中型トラック かじ取り装置(パワステポンプジョイント)のリコールについて

(届出日:令和7年12月16日、作業開始日:令和7年12月17日)

リコール番号 5749

改善箇所説明図

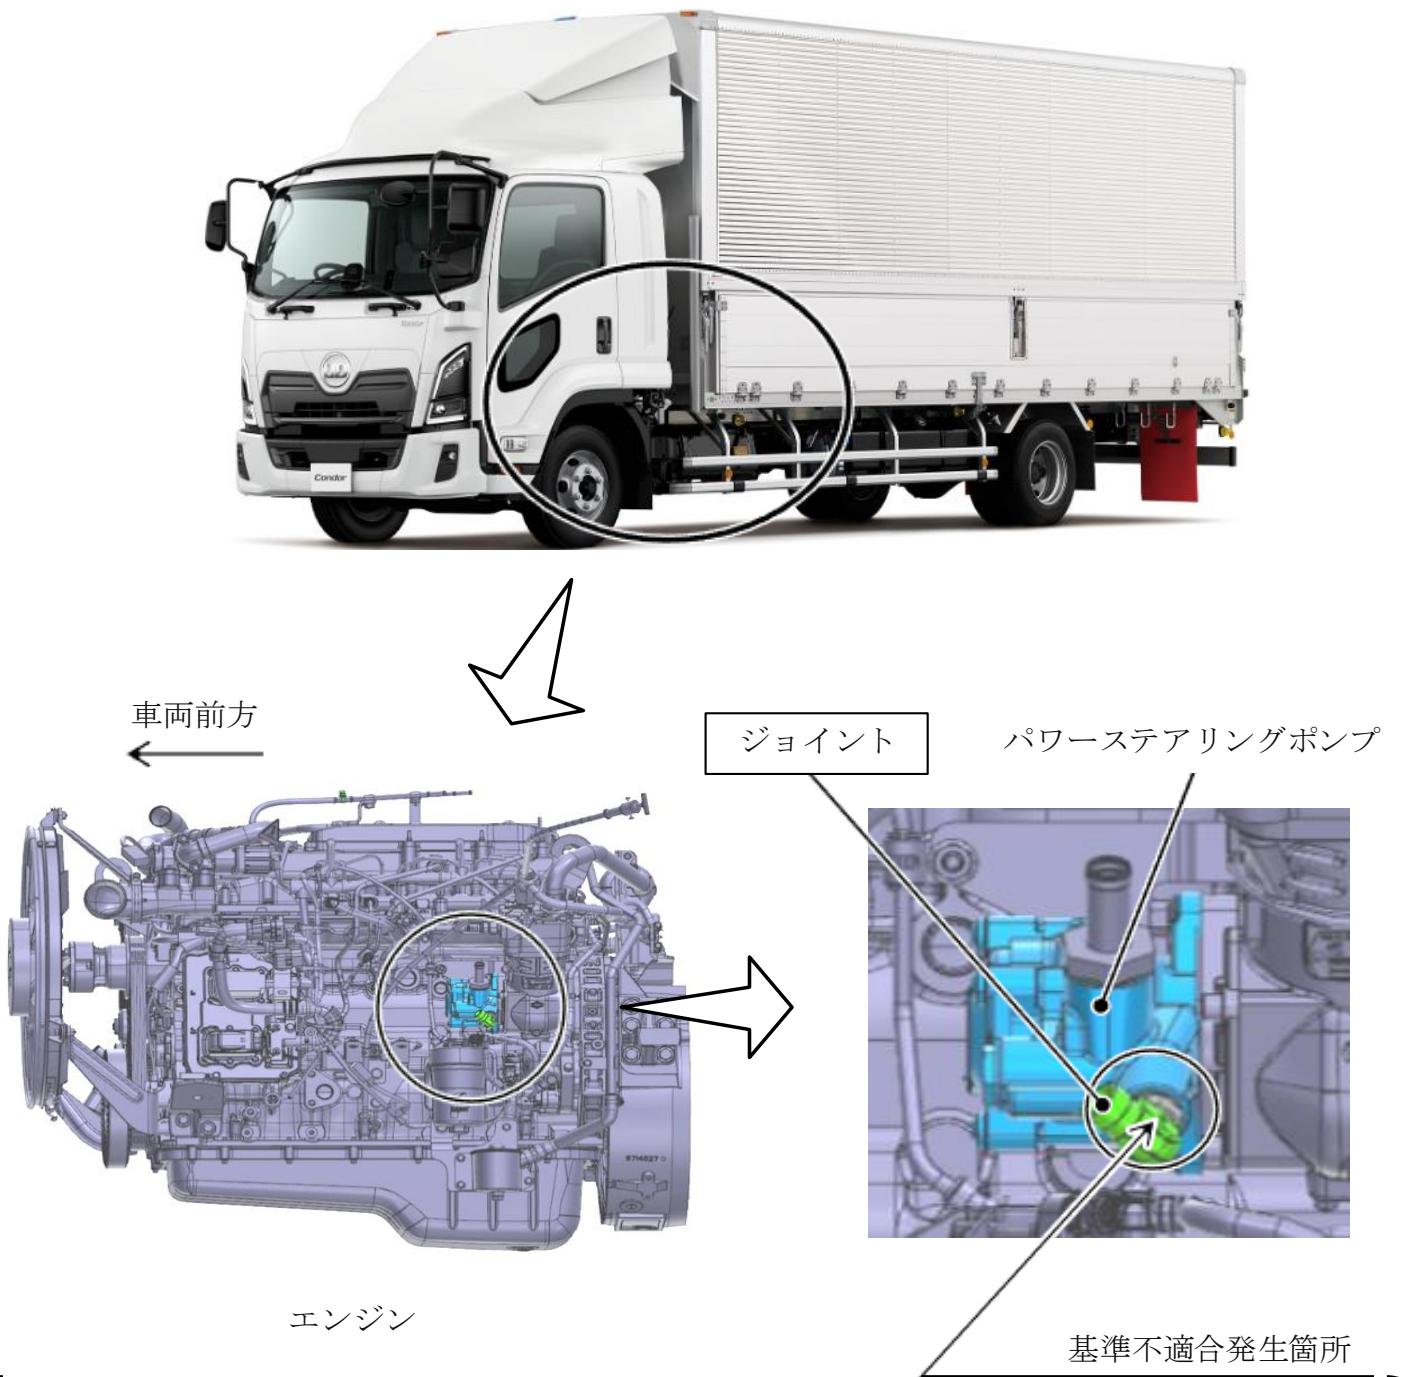
パワーステアリングポンプとオイルホースを接続するジョイントにおいて、ジョイントの組付け方法が不適切なため、組付け時にOリングが損傷することがあります。そのため、そのまま使用を続けると、当該接続部からパワーステアリングオイルが漏れ、最悪の場合、操舵力が増大するおそれがあります。

全車両、当該Oリングを新品に交換するとともに、潤滑剤を塗布して再度組付けを行う。

識別：助手席側ドア開口部のドアストライカ右上に、識別シール（紫色）を貼付する。
